Comune:
Ariano Irpino

**ADEGUAMENTO TECNICO DEL PROGETTO DELL'IMPIANTO EOLICO
AUTORIZZATO CON D.D. 34/2011, D.D. 368/2013, D.D. 114/2018 E
D.D. 115/2018 - 15 AEROGENERATORI**

0.1 - RELAZIONE TECNICA DELLA PROPOSTA DI ADEGUAMENTO TECNICO

Figura 24 – Cavidotto in attraversamento della Masseria Montefalco: in blu in tracciato del cavidotto autorizzato – in rosso la proposta da adeguamento tecnico.

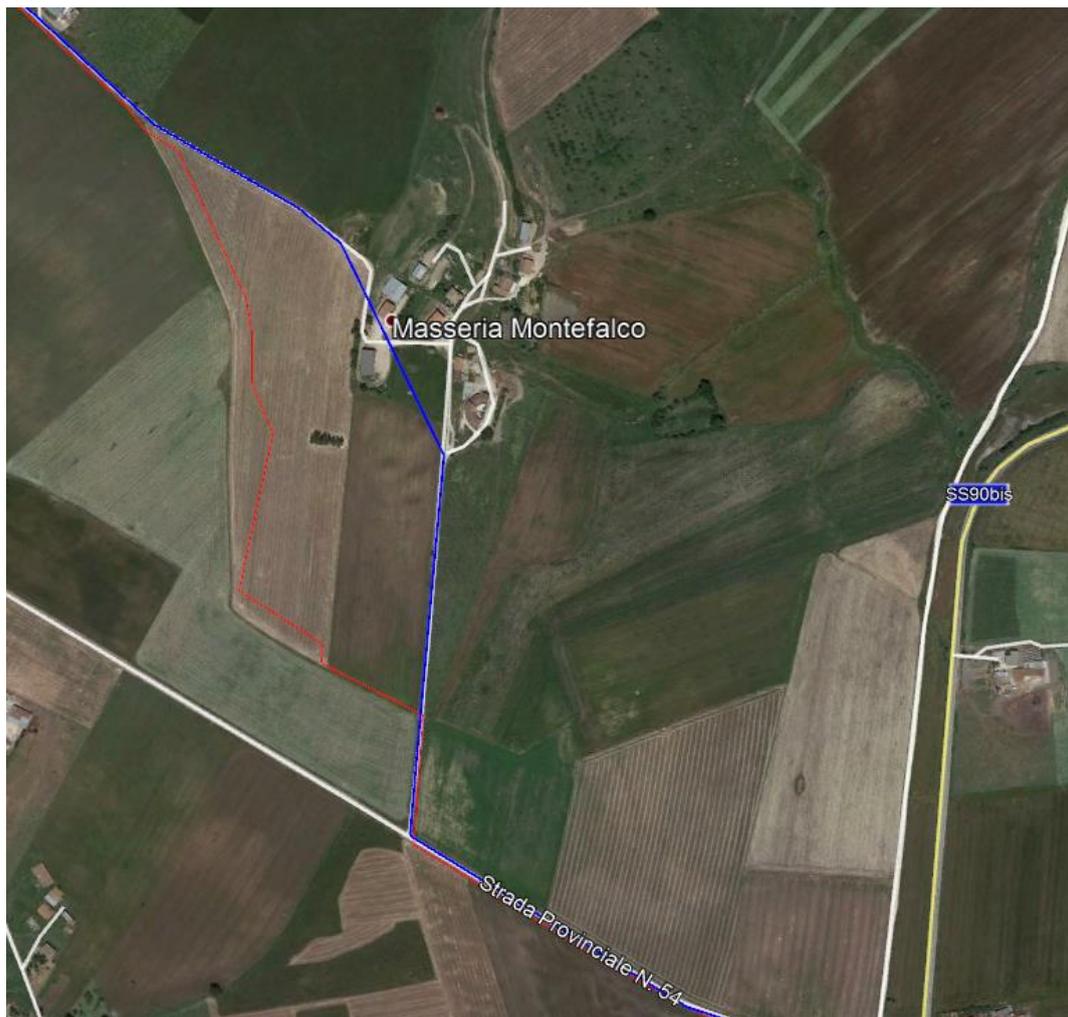
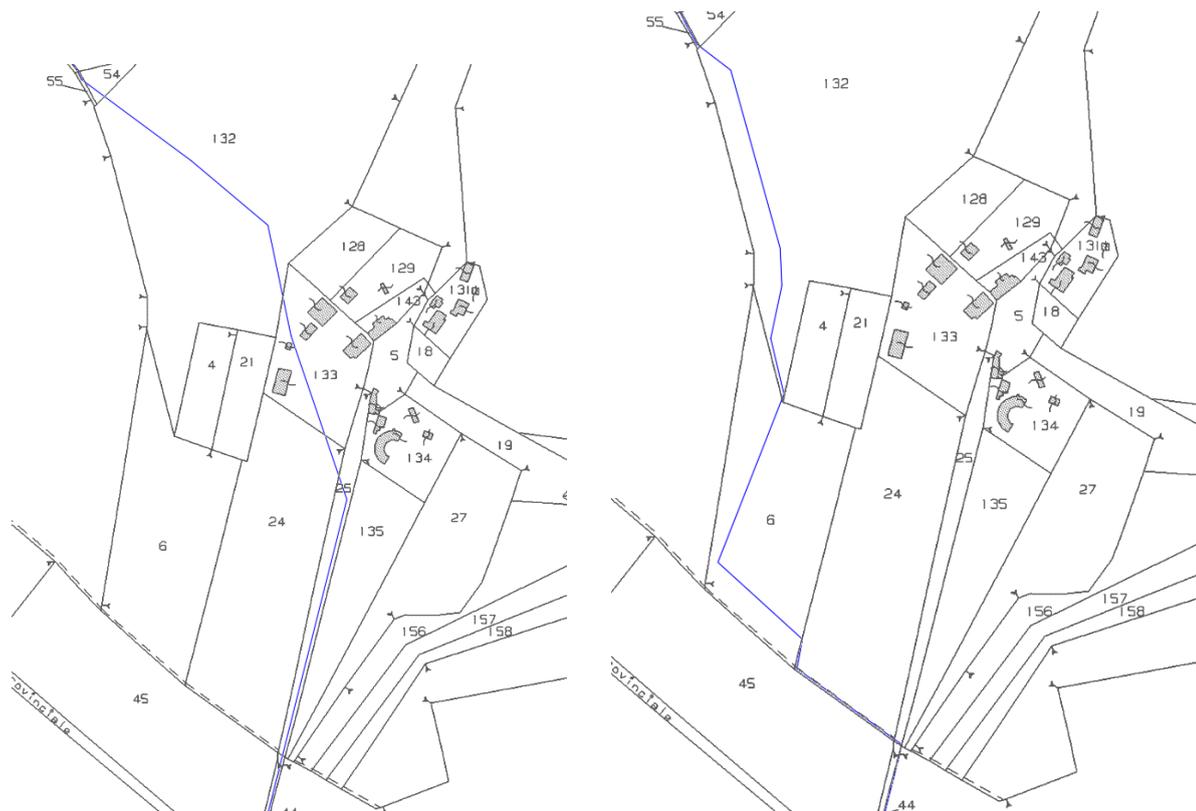
È stato ottimizzato il tratto del cavidotto che si stacca dalla SP n.54 per raccordarsi alla Strada Comunale "Gippone Castelfranco". Secondo il progetto autorizzato il cavidotto in esame attraversa il nucleo della Masseria Montefalco. L'adeguamento tecnico è stato sviluppato per andare in contro alle esigenze dei proprietari terrieri evitando l'attraversamento della Masseria e prevedendo la posa del cavidotto lungo i limiti catastali. In tal modo, oltre a non incidere sulla lunghezza complessiva del cablaggio, l'adeguamento tecnico allontana il cavidotto dai fabbricati e, quindi, riduce la potenziale esposizione di recettori ad effetti elettromagnetici che, in ogni caso, al piano campagna sono contenuti.

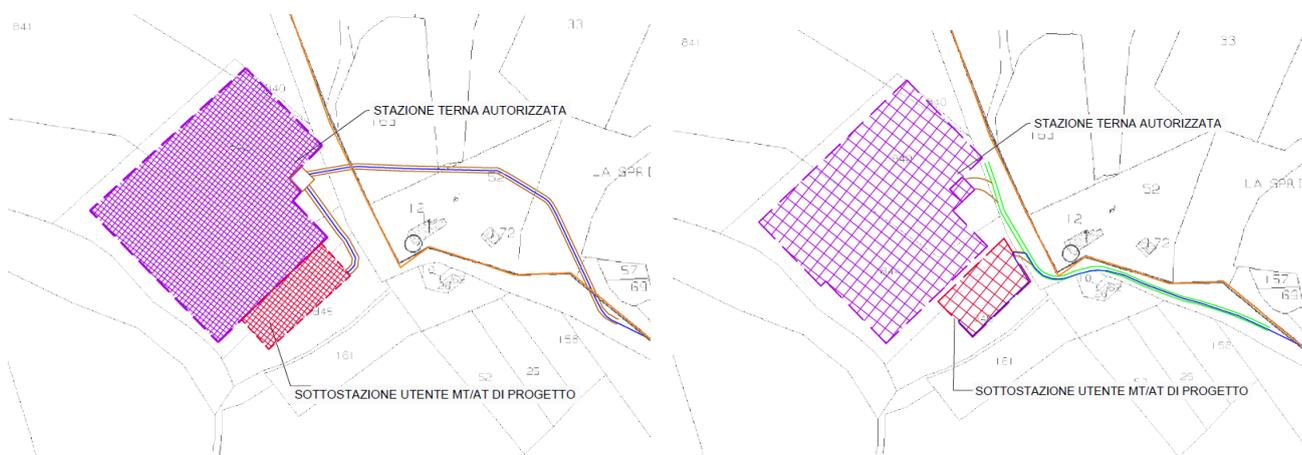
In considerazione del fatto che per l'accesso alla stazione si prevede di non realizzare la strada a nord della Masseria La Sprinia, l'ultimo tratto del tracciato del cavidotto che da progetto autorizzato era previsto lungo la suddetta strada, verrà realizzato lungo la viabilità comunale.

Figura 28 – Layout stazione elettrica di utenza progetto di variante completo di stallo connessione provvisoria (blu)

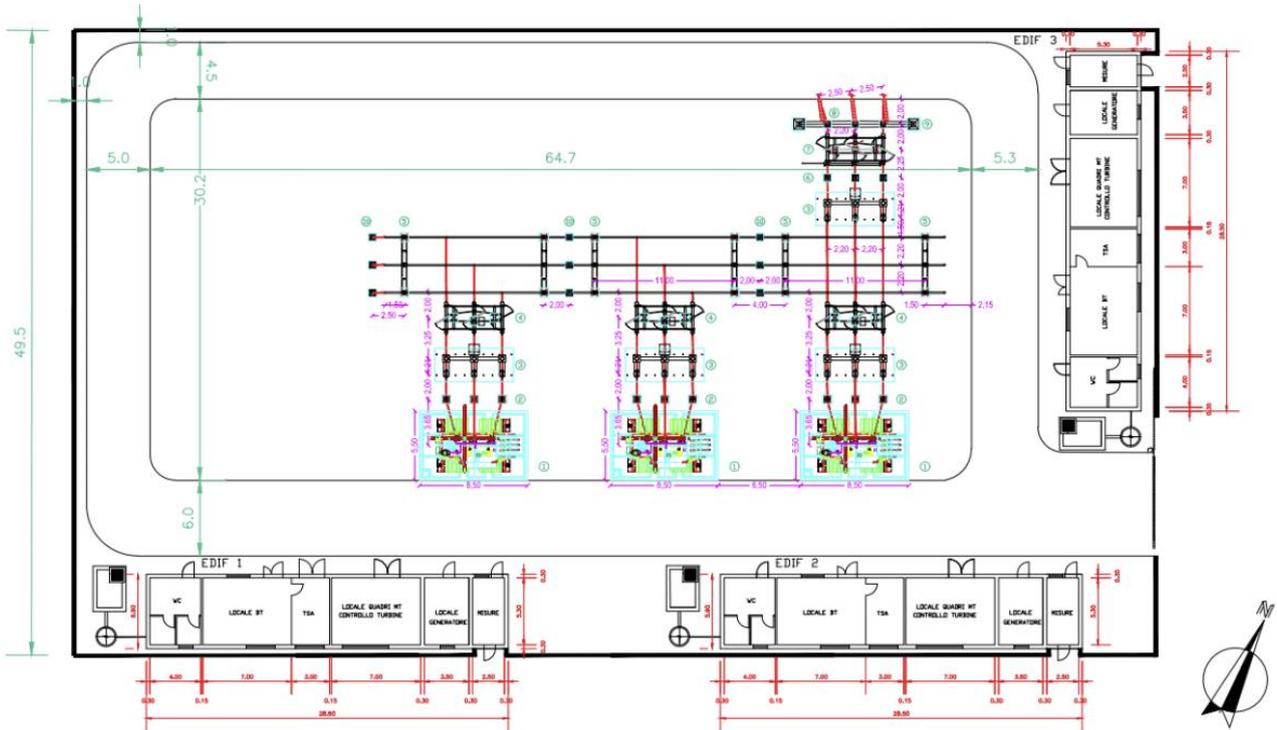
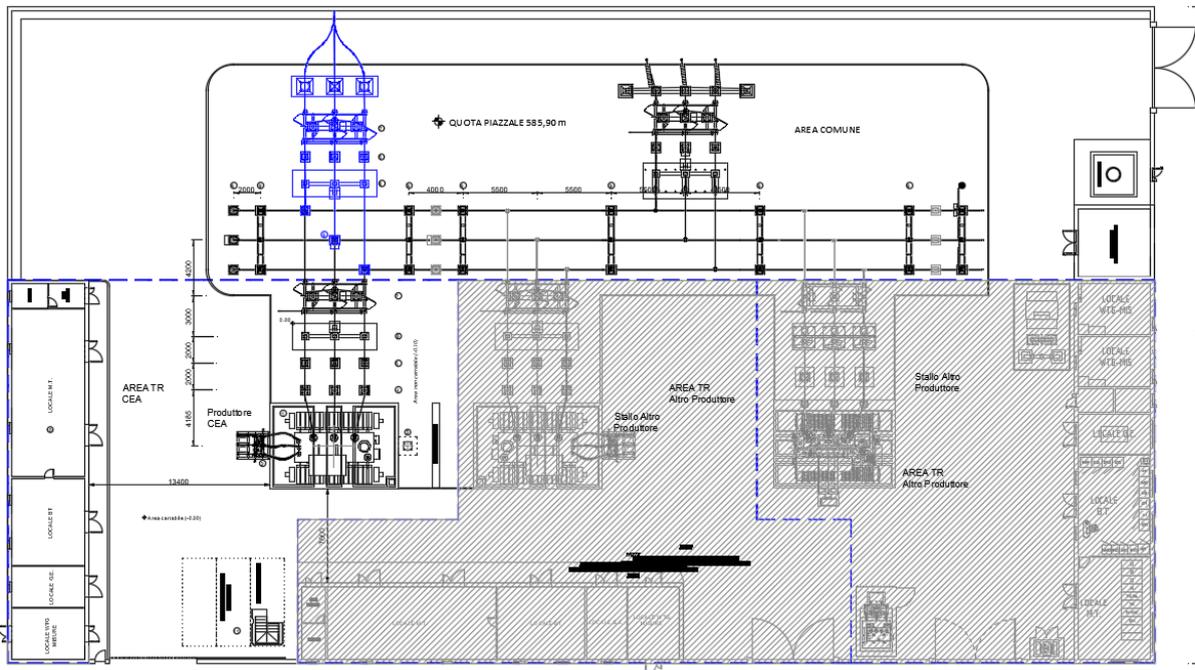
La stazione elettrica di utenza, rispetto al progetto autorizzato, subisce una riduzione complessiva dell'ingombro dell'area costruita. In merito all'ubicazione catastale si precisa che la sottostazione interesserà le particelle 844 e 845 del foglio 2, generate dal frazionamento dell'ex particella 159 sulla quale ricadeva la sottostazione da progetto autorizzato. Inoltre, si prevede una riduzione complessiva dell'ingombro dell'area costruita di stazione. In aggiunta si prevede di apportare le seguenti modifiche interne alla stazione, rese note allo stesso Gestore oltre che concordate con le altre società interne al condominio di connessione, ciò al fine di ottimizzare le suddette opere:

- Suddivisione delle aree produttori e dell'area comune di interfaccia con TERNA;
- Realizzazione di accessi separati alle aree produttori ed all'area comune;
- Realizzazione di un nuovo passo sbarre per separare gli stalli produttore con lo stallo interfaccia con TERNA;
- Ricollocazione degli edifici di stazione e degli stalli trasformatore dei tre produttori.

Figura 29 – Inquadramento su cartografia del PUC di Ariano Irpino della configurazione di progetto in prossimità della WTG34 in fase di cantiere (a sinistra) ed in esercizio (a destra). La linea blu tratteggiata indica la fascia di rispetto fluviale (art.142 D.Lgs 42/2004).

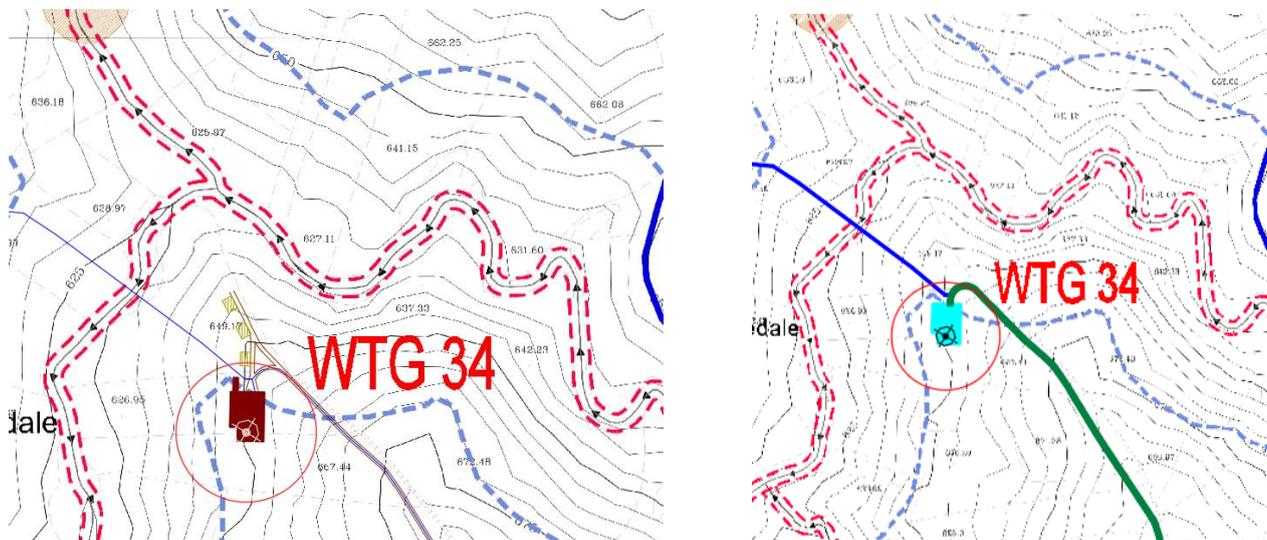
L'adeguamento tecnico proposto varia di soli 5 m la posizione della WTG34 per cui non si determinano nuove relazioni percettive rispetto al Torrente Cervaro. Per quanto riguarda la viabilità di accesso alla WTG34, l'adeguamento tecnico proposto riduce in modo rilevante l'incidenza degli interventi ricadenti nel vincolo paesaggistico rispetto al progetto autorizzato. Infatti, secondo il progetto autorizzato per raggiungere la posizione della turbina è prevista la realizzazione di una nuova strada in attraversamento sul torrente, per cui gli interventi oltre a ricadere nella fascia di rispetto fluviale interferiscono direttamente con il corso d'acqua. L'adeguamento tecnico prevede, invece, la realizzazione di una strada che collega la WTG34 con la WTG36 ricalcando una pista già usata per la conduzione dei fondi e mantenendo il tracciato stradale sulla linea di colmo del crinale evitando di intervenire nel fondo alveo e, quindi, evitando aree meno stabili. Al termine dei lavori di montaggio è prevista, inoltre, la dismissione di parte degli interventi di nuova viabilità, lasciando a regime solo il raccordo viario necessario per l'accesso alla turbina WTG34.
